# Voruntersuchung für die Radschnellverbindung Radschnellweg Euregio (RS4) Teil Aachen-Zentrum bis Herzogenrath-Mitte

## Stellungnahme zur frühen Öffentlichkeitsbeteiligung (Zeitraum der Beteiligung: 19.12.2023 bis 11.02.2024)

#### **7) Führung über Soers**

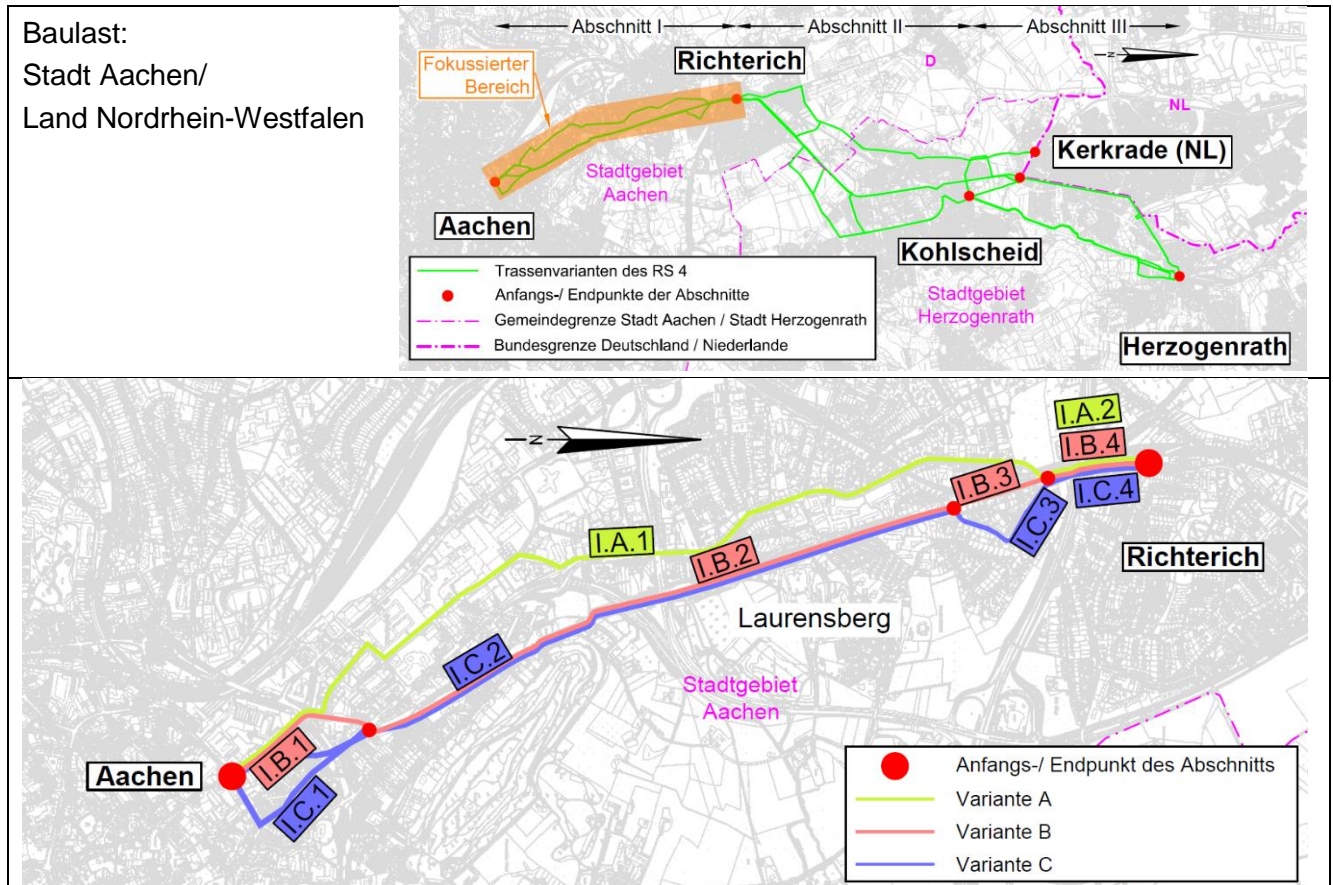
Eine Streckenführung über die Soers wäre deutlich weniger aufwendig (Tivoli, Lührweg, Aachener Pfad und Dornkaulstraße)

Auf dem Weg durch die Soers würden weder Laurensberg noch Richterich angebunden. Es gibt zudem starke Steigungen, die nicht den Kriterien für Radschnellverbindungen entsprechen.

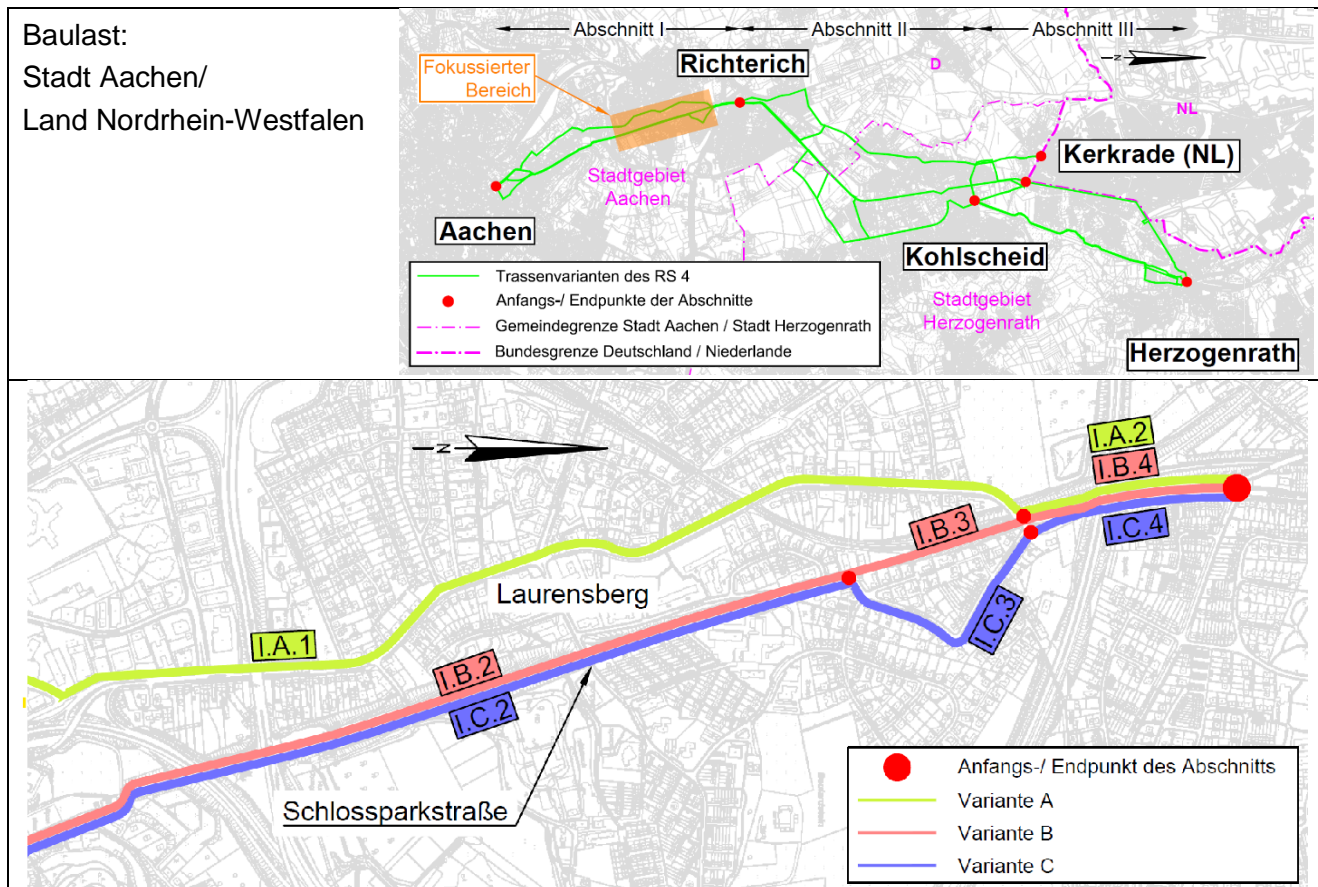
Die CO<sub>2</sub>-Bilanz des RS4 werde durch den Bau der Brücke, für den 250.000 Tonnen Stahlbeton benötigt würden, negativ ausfallen.

Die Menge an Stahlbeton oder Stahlbeton und Stahl ist sehr stark abhängig von der Konstruktionsart, die erst in der nachfolgenden Planungsphase festgelegt wird. Die in mehreren Anmerkungen der Bürgerschaft genannte Größenordnung ist mit 250.000 Tonnen deutlich zu hoch angegeben, mindestens um den Faktor 20, eher 25 (bedeutet: maximal 10.000 Tonnen, bei einer Verbundlösung Stahl / Stahlbeton nochmals erheblich weniger).

In der Machbarkeitsstudie wurde eine Nutzen-Kosten-Analyse durchgeführt. Darin ist eine grobe Abschätzung in Bezug auf die CO<sub>2</sub>-Bilanz des Gesamtprojekts eingeflossen. Diese kommt zu dem Ergebnis, dass der RS4 in der Bilanz (hauptsächlich durch den Umstieg vom Kfz auf das Fahrrad) trotz des Baus mehrerer Brücken eine Reduktion des CO<sub>2</sub>-Ausstoßes erzielt. Die Zeit des "Betriebs" des RS4 gleicht also den herstellungsbedingten Ausstoß von CO<sub>2</sub> mehr als aus.

### **8) Gestaltung der Zugänge**

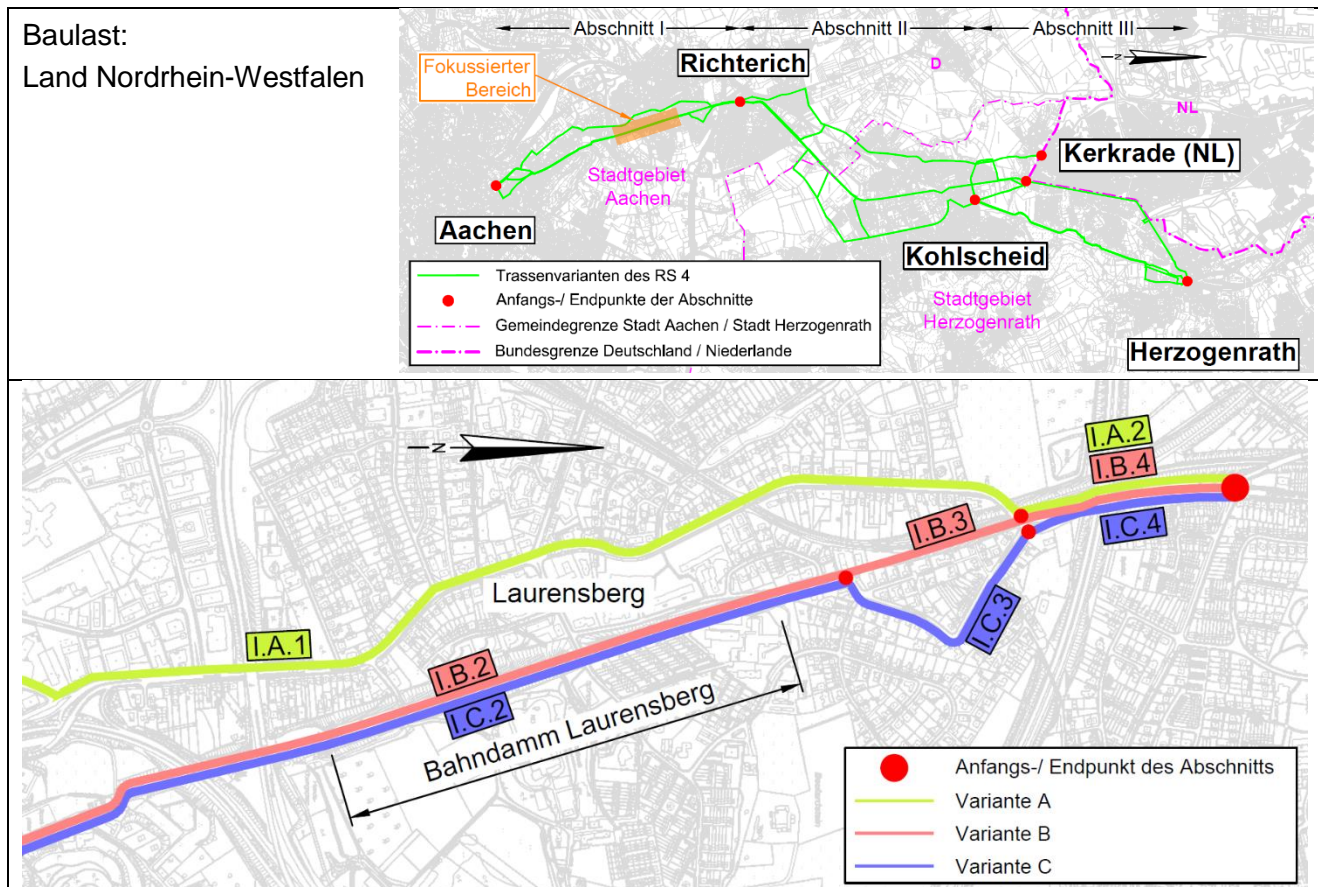
Zugang/ -fahrt zum RS4 an der Schlossparkstraße: gibt es hier bereits Details zu der Ausgestaltung?

In Richtung Richterich wird die vorhandene Straße Tittardsfeld als Rampe zum RS4 fungieren. Für die Fahrtrichtung AC-Innenstadt ist ein Ausbau des vorhandenen Fußwegs von der Schlossparkstraße auf den Bahndamm geplant. Die detailliertere Planung erfolgt ab der nächsten Planungsstufe nach Festlegung der Linie.

### **13) Anbindungen**

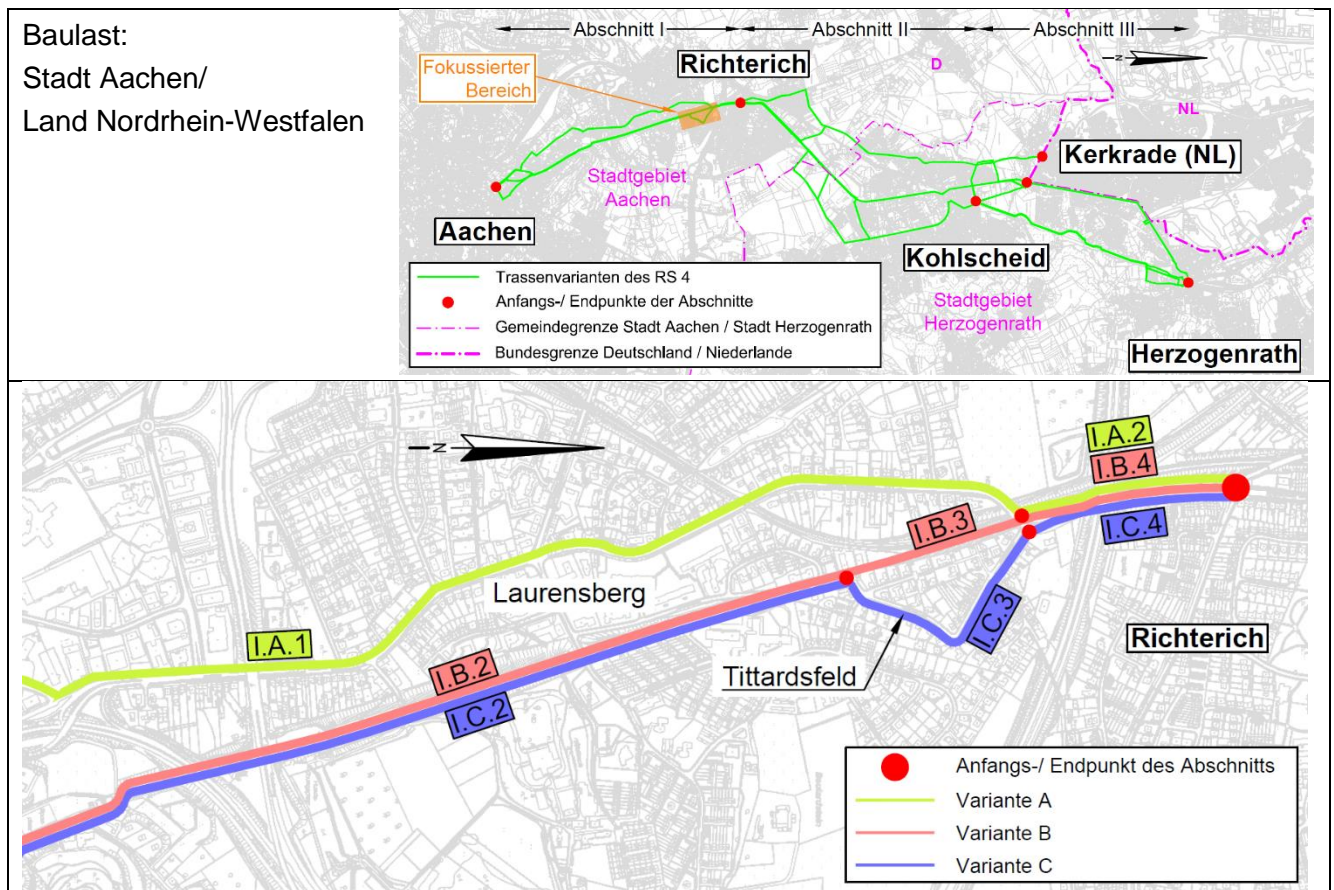
Wird es Anbindungen von der Schloss-Rahe-Straße und der Schlossparkstraße geben und wie sehen diese aus?

In Richtung Richterich wird die vorhandene Straße Tittardsfeld als Rampe zum RS4 fungieren. Für die Fahrtrichtung AC-Stadt ist ein Ausbau des vorhandenen Fußwegs von der Schlossparkstraße auf den Bahndamm geplant. Die detailliertere Planung erfolgt ab der nächsten Planungsstufe nach Festlegung der Linie.

**2) Gehweg Horbacher Straße**

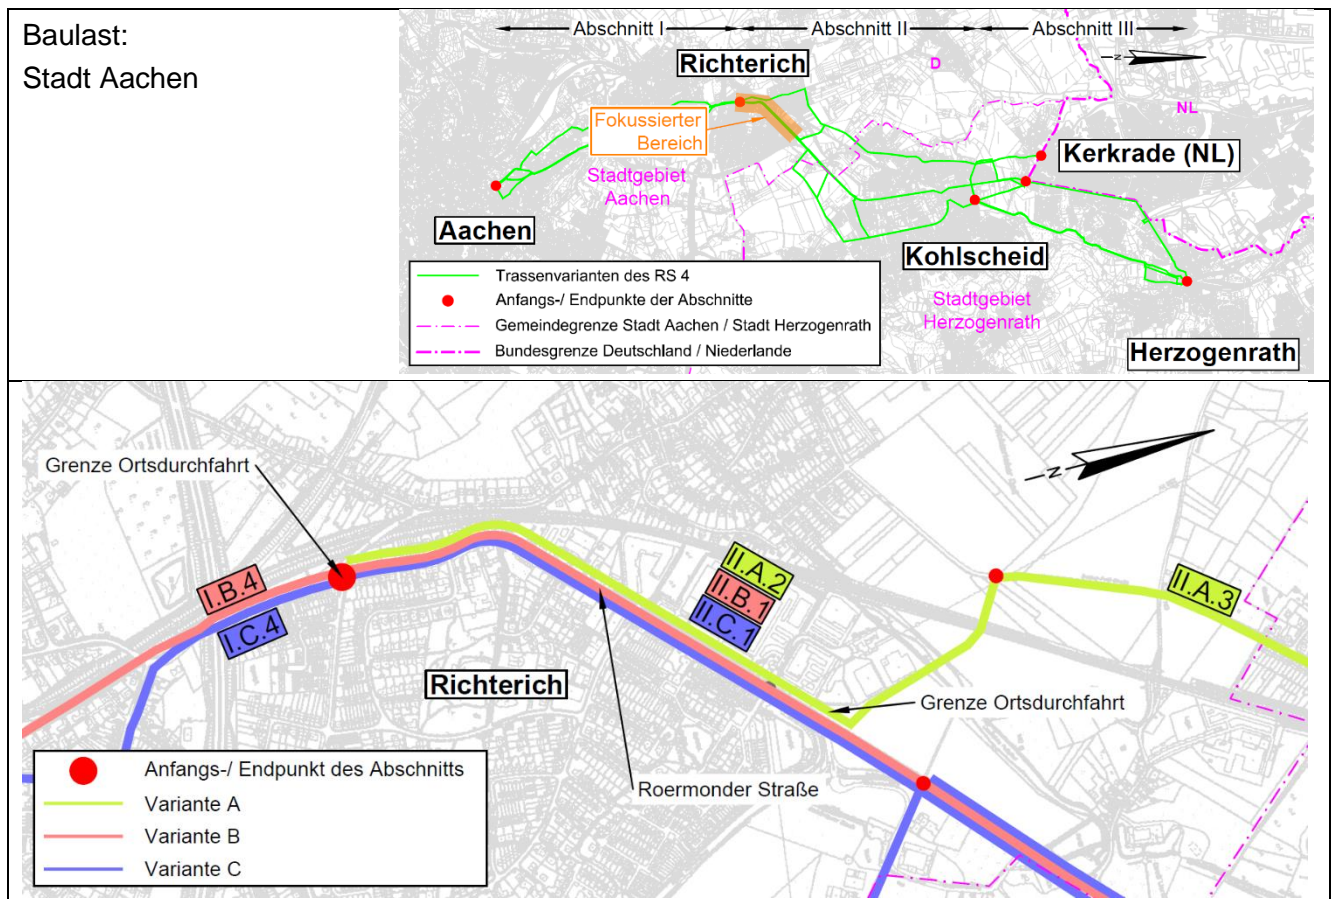
Kann der Gehweg entlang der Horbacher Straße über den Hander Weg aufgepflastert werden? Die derzeitige Vorplanung scheint dies nicht vorzusehen. Ggf. bietet sich im Rahmen des Ersatzbrückenbaus jedoch eine günstige Gelegenheit, diese Einmündung für den Fußverkehr aufzuwerten.

Im Rahmen der weiteren Planung wird geprüft, ob eine solche Gehwegüberfahrt an dieser Stelle möglich und sinnvoll ist. Wenn die Linie des RS4 nicht über die Horbacher Straße festgelegt wird, wird die Frage an die für die Radvorrangroute Richterich – Locht zuständige Planung weitergegeben.

## **2) Haus-Heyden-Straße**

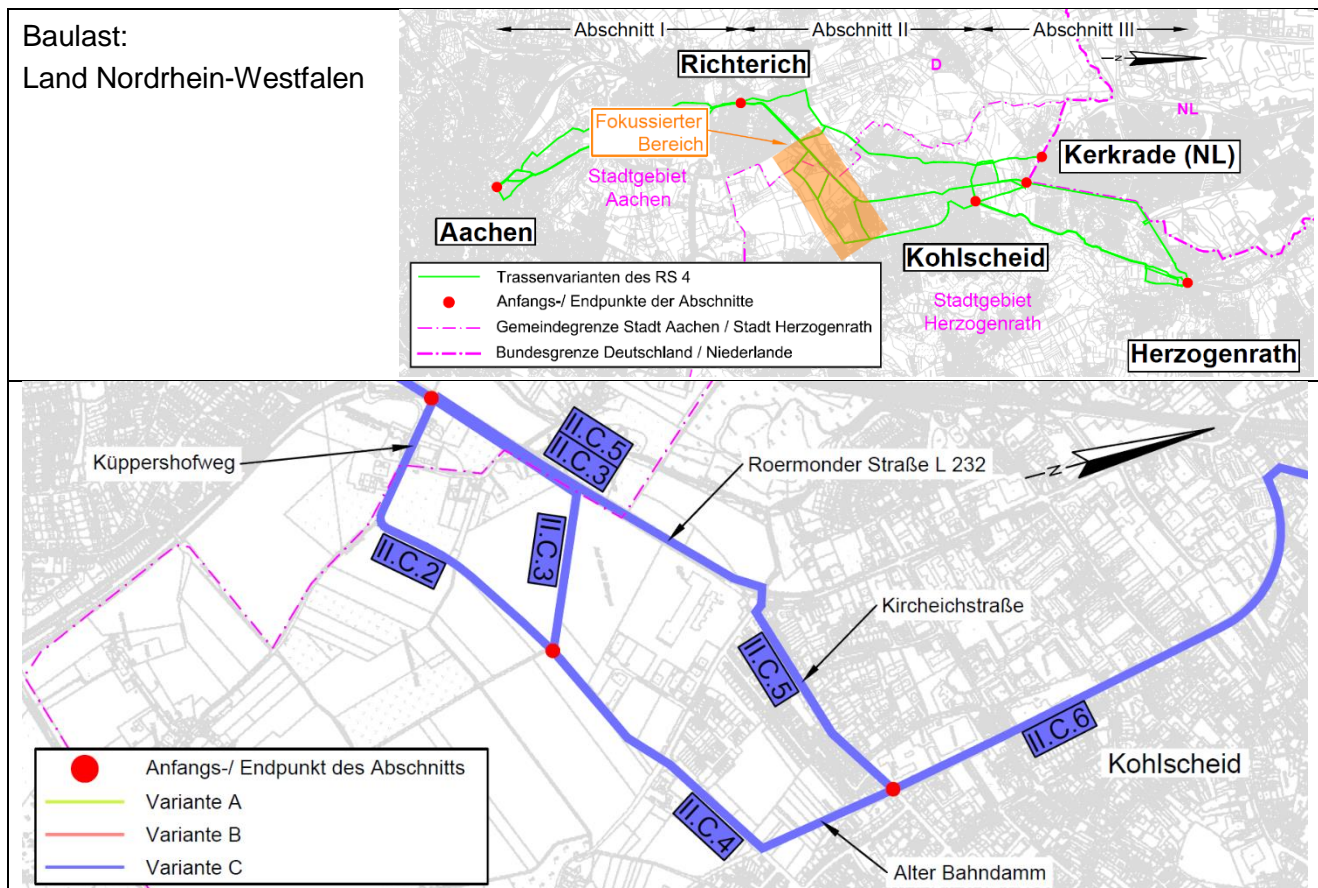
Die Haus-Heyden-Straße (Variante II.A) ist ein vielgenutzter Schul- und Spazierweg. Die gefahrlose Benutzung durch Schulkinder und zu Fuß Gehende soll berücksichtigt werden.

Bei der Planung werden die Belange aller Verkehrsteilnehmenden berücksichtigt. In den weiteren Planungs- und Umsetzungsstufen werden Sicherheitsaudits durchgeführt, um eine bestmögliche Verkehrssicherheit für alle zu gewährleisten.

## **2) Kreisverkehre Kaiserstr. + Weststraße**

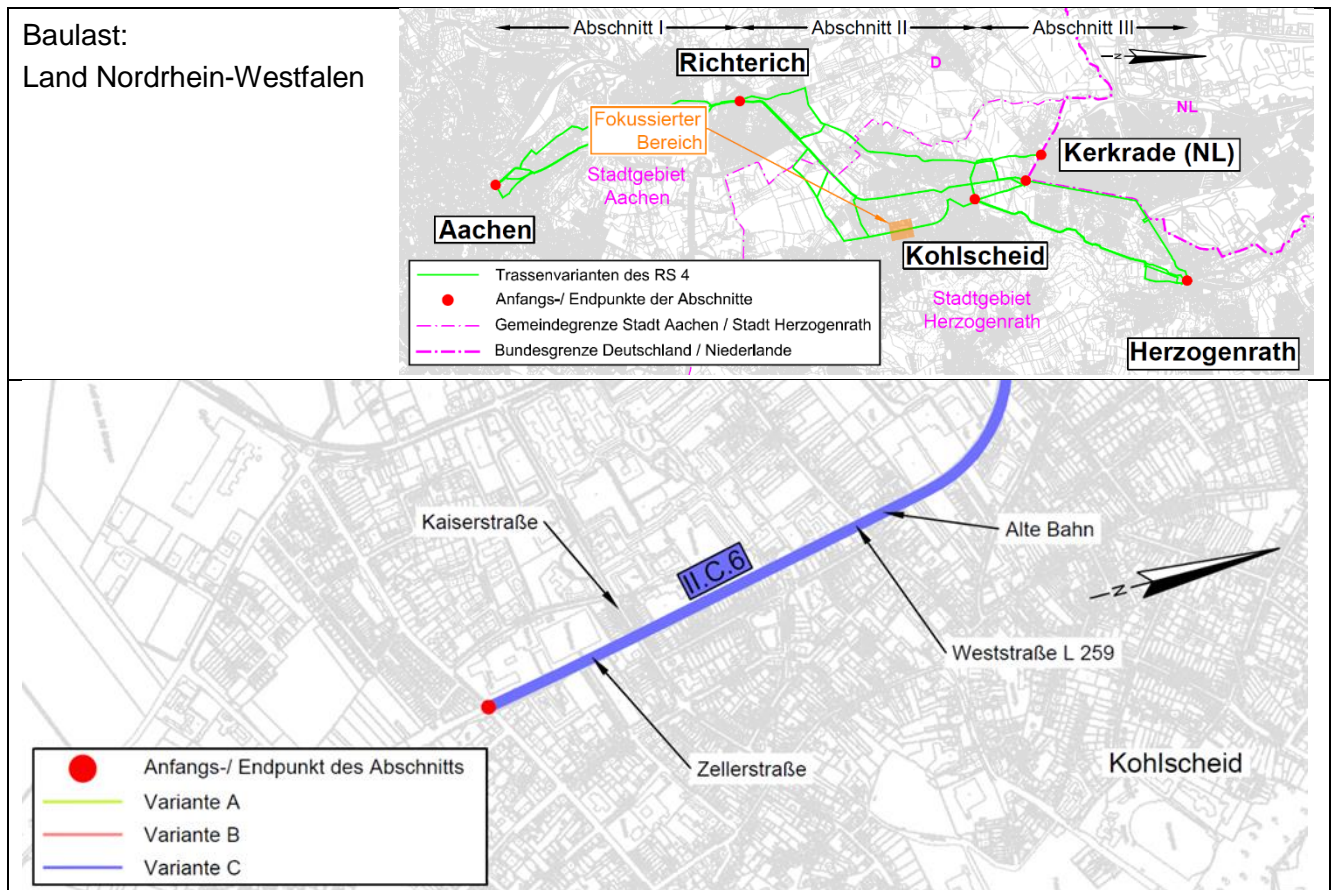
Radverkehrsführung soll nicht vor Kreisverkehr enden, sondern mit Markierung im Kreisverkehr weitergeführt werden.

Bei der Umsetzung der Maßnahmen werden die jeweils gültigen Regelwerke beachtet. Es wird darauf hingewiesen, dass Radverkehrsführungen auf der Fahrbahn (Radschutzstreifen oder Radfahrstreifen) aus Sicherheitsgründen für den Radverkehr niemals auf der Kreisfahrbahn geführt werden.

**7) Verkehrsverlagerungen von der Mühlenstraße auf andere Straßen**

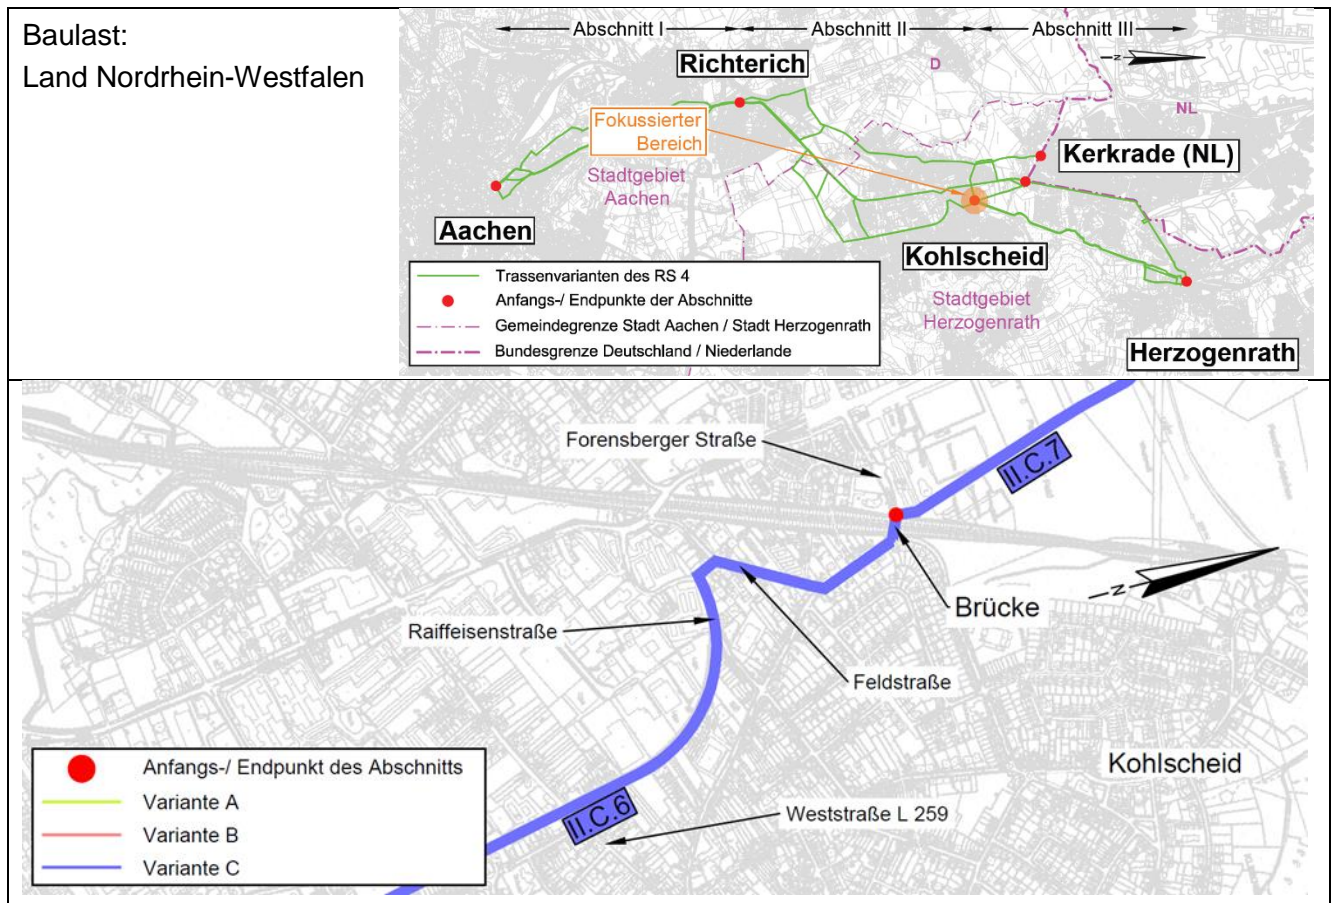
Durch die (teilweise) Sperrung / Verkehrsberuhigung der Mühlenstraße ist mit einem erhöhten Verkehrsaufkommen über die Nordstraße und die Forensberger Straße zu rechnen. Dort befindet sich die KiTa Abenteuerland. Welche Maßnahmen sind geplant, um die Verkehrssicherheit für die Kinder auch bei erhöhtem Verkehr weiterhin sicherzustellen?

Der RS4 soll in dem betreffenden Abschnitt der Mühlenstraße als Fahrradstraße geführt werden. Anlieger können diese in jedem Fall weiterhin mit Kraftfahrzeugen befahren. Ob dies auch für alle übrigen motorisierten Verkehrsteilnehmer gilt, ist noch nicht endgültig festgelegt und wird im weiteren Planungsverlauf ebenso wie weitere erforderliche Maßnahmen im umliegenden Straßennetz geprüft. In den weiteren Planungs- und Umsetzungsstufen werden Sicherheitsaudits durchgeführt, um eine bestmögliche Verkehrssicherheit für alle zu gewährleisten.
